PROTOKÓŁ STANU TECHNICZNEGO Nr

9 /2021/2697/MPS.

1. Nazwa sprzętu (urządzenia), marka, typ, numery, rok prod.
CYSTERNA PALIWOWA-DYSTRYBUTOR 4,5M3 Z URZĄDZENIEM DO NAPEŁNIANIA KANISTRÓW NA
SAMOCHODZIE STAR-266 /CD-5WK/ nr rej. UG 03936, nr VIN A266CD5018321750, nr silnika 359962200152686,
rok produkcji 1988 r, IM 606218

Wojskowy Dozór Techniczny Delegatura w Krakowie
Protokół numer WDT226/2020/10/13/7 z badania
cysterny/opakowania/DPPL do przewozu materiałów niebezpiecznych**

Szkic uszkodzeń zbiornika cysterny

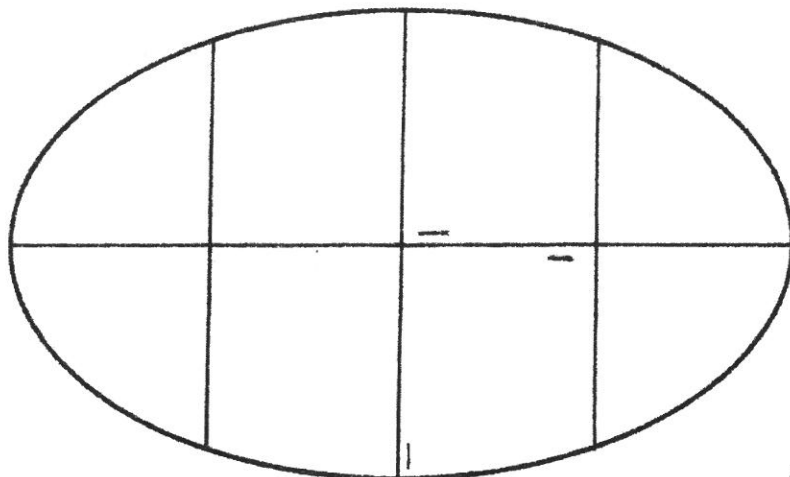
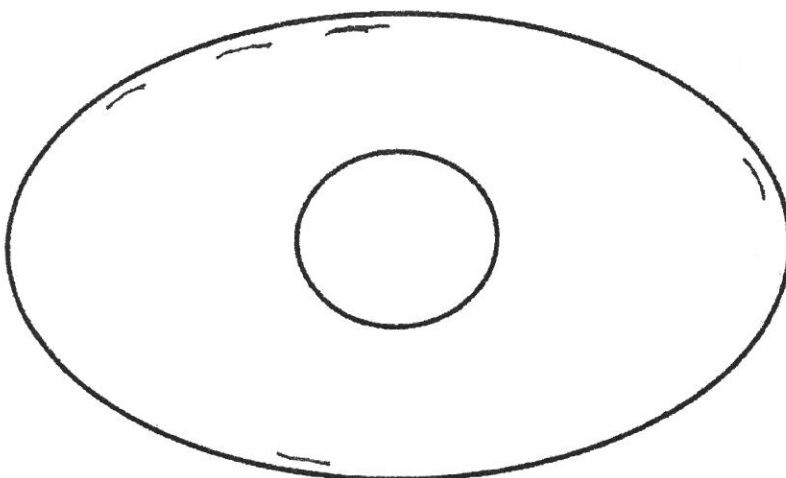
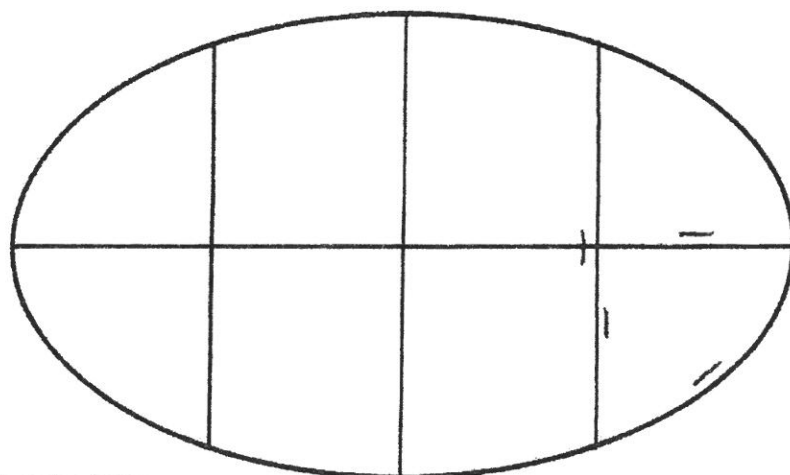
- W trakcie rewizji wewnętrznej stwierdzono pęknięcia spoin łączących wzmocnienia z dennicami przednią i tylną, falochronu z płaszczem zbiornika oraz pęknięcie spoiny obwodowej w dennicy tylnej. W załączeniu szkic uszkodzeń.

- Stwierdzono osady wewnątrz zbiornika, osady należy usunąć w sposób nie powodujący pocienienia ścianek zbiornika.
- Wykorzystano latarkę nr WDT 79/2/20.

- W przypadku podjęcia decyzji o naprawie spoin, powinien ją wykonać zakład uprawniony, na postawie dokumentacji uprzednio uzgodnionej z Wojskowym Dozorem Technicznym.

- Po wykonanej naprawie, w celu uzyskania decyzji zezwalającej na eksploatację należy przeprowadzić badanie doraźne w zakresie badania okresowego.
- Do badania należy zgłosić zbiornik ze sprawnym wyposażeniem, więc zaleca się przed zgłoszeniem do badania sprawdzenie stanu technicznego wyposażenia zbiornika i usunięcie wszystkich stwierdzonych niesprawności.

Szkic uszkodzeń zbiornika cysterny

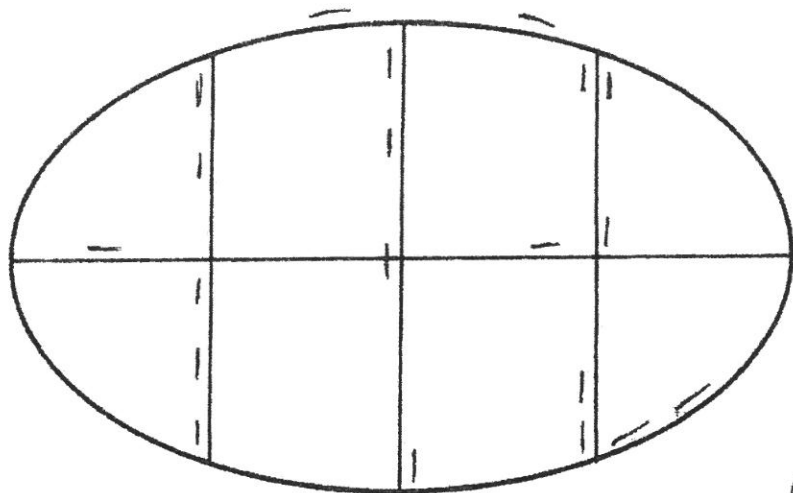
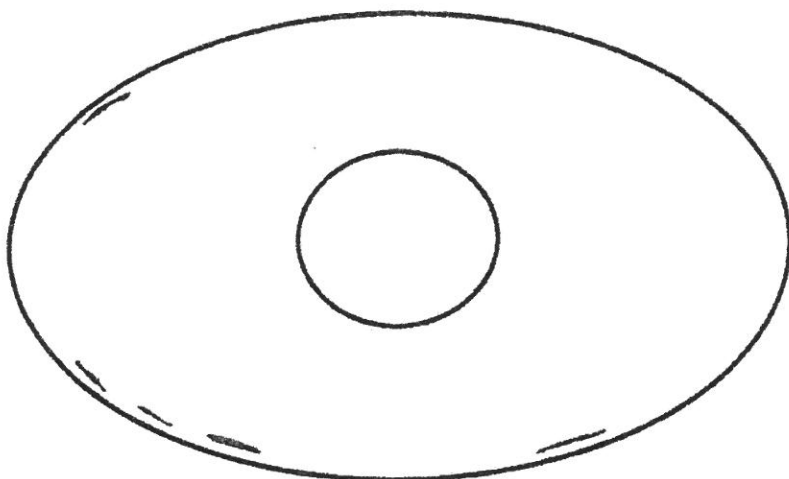
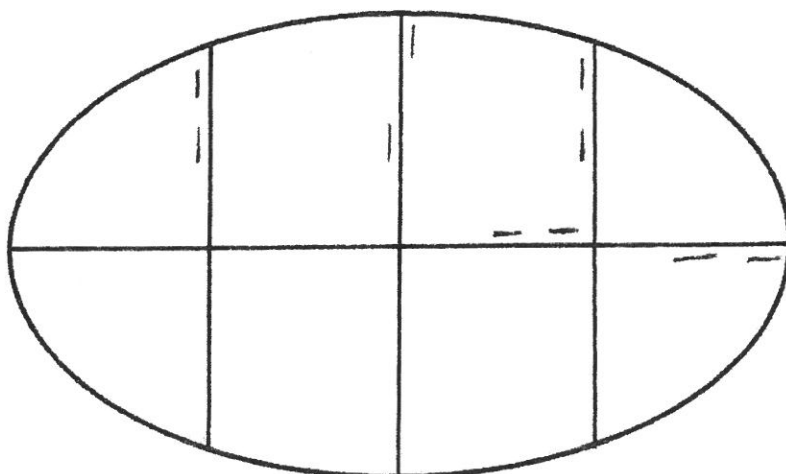
1. W trakcie rewizji wewnętrznej stwierdzono liczne pęknięcia spoin łączących wzmocnienia z dennicami przednią i tylną, falochronu z płaszczem zbiornika oraz dwa pęknięcia spoin krzyżowych dennicy przedniej. W załączeniu szkic uszkodzeń.

2. Stwierdzono silne zabrudzenie wewnętrznej powierzchni zbiornika. Zabrudzenie należy usunąć metodą nie powodującą pocienienia ścianek.
3. Wykorzystano latarkę nr WDT 79/2/20.

4. W przypadku podjęcia decyzji o naprawie spoin, powinien ją wykonać zakład uprawniony, na podstawie dokumentacji uprzednio uzgodnionej z Wojskowym Dozorem Technicznym.

5. Po wykonanej naprawie, w celu uzyskania decyzji zezwalającej na eksploatację należy przeprowadzić badanie doraźne w zakresie badania okresowego.
6. Do badania należy zgłosić zbiornik ze sprawnym wyposażeniem, więc zaleca się przed zgłoszeniem do badania sprawdzenie stanu technicznego wyposażenia zbiornika i usunięcie wszystkich stwierdzonych niesprawności.
